**Projet de construction d'un parc photovoltaïque au sol sur la
commune de Saint-Chély-d'Apcher (Lozère)**

N°Saisine : 2023-012455

N°MRAe : 2023APO147

Avis émis le 21 décembre 2023

Figure 4: Zone d'influence visuelle du projet (source : dossier)

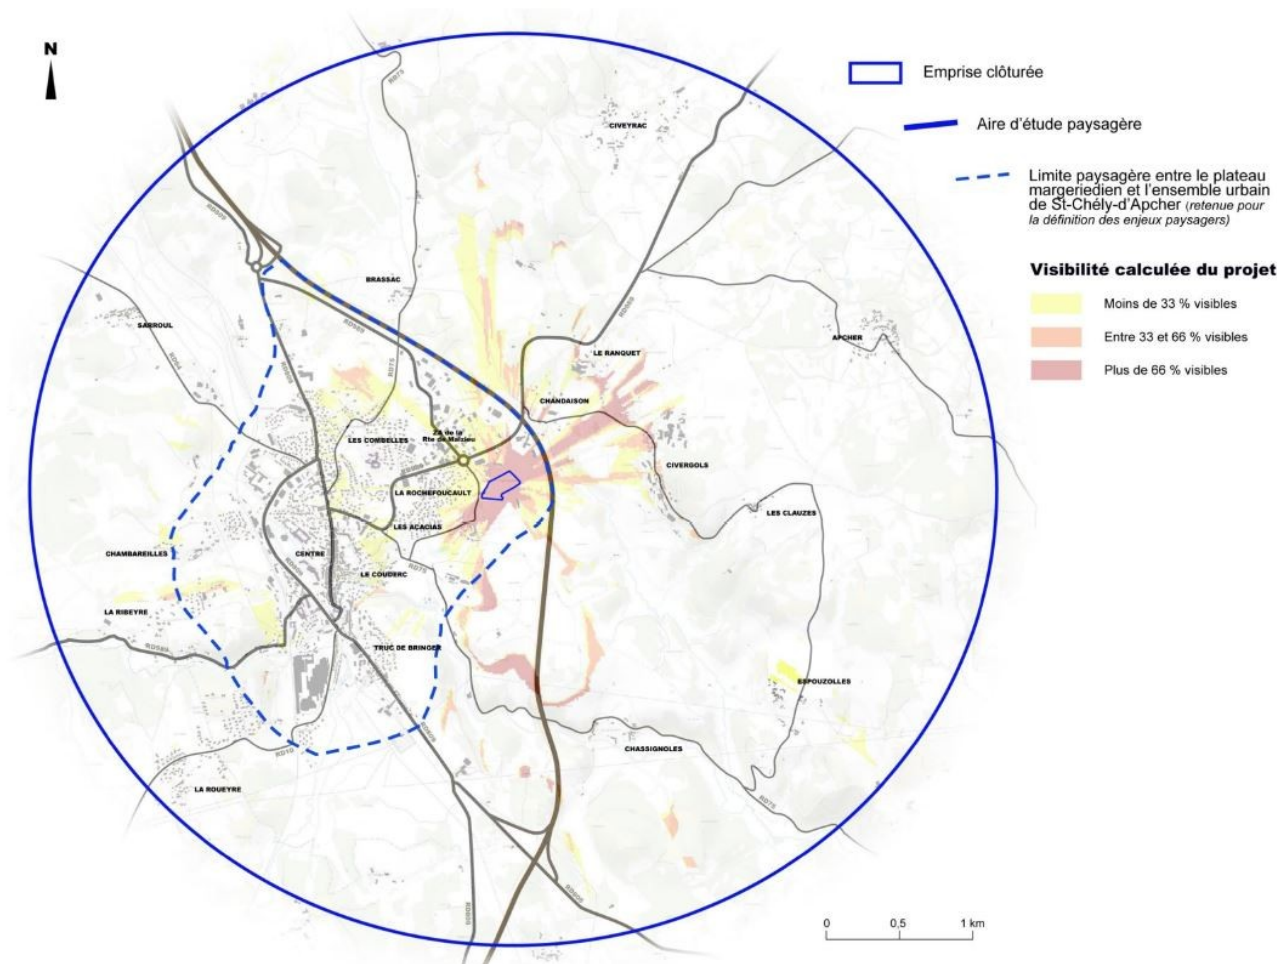
Le secteur le plus exposé à des vues est le versant exposé du vallon du ruisseau de Chandaison (hameaux du Ranquet et de Civergols), des vues depuis les maisons situées en hauteur sont pressenties depuis les hameaux (Chandaison, Le Ranquet, Civergols) situés au-dessus du projet au nord-est, depuis l'autoroute A75 et la route départementale de Civergols et depuis les zones d'habitation proche de la zone d'implantation du projet.

Parmi les mesures proposées pour réduire l'impact visuel du projet sur le paysage, les lieux habités et les axes de communication, seule la mesure de renforcement de la végétation pourrait avoir un effet réel lors de la phase d'exploitation et aucun photomontage ne permet de clairement visualiser cette mesure.

Enfin, selon l'étude d'impact aucune des mesures prévues ne pourraient réduire réellement l'impact visuel du projet³.

La MRAe recommande de produire un nombre suffisant de photomontage incluant les mesure de réduction sur le paysage afin de mieux rendre compte de leur efficacité.

La MRAe recommande de produire de nouvelles mesures pour réduire l'impact visuel du projet depuis les lieux de vie et les axes routiers.
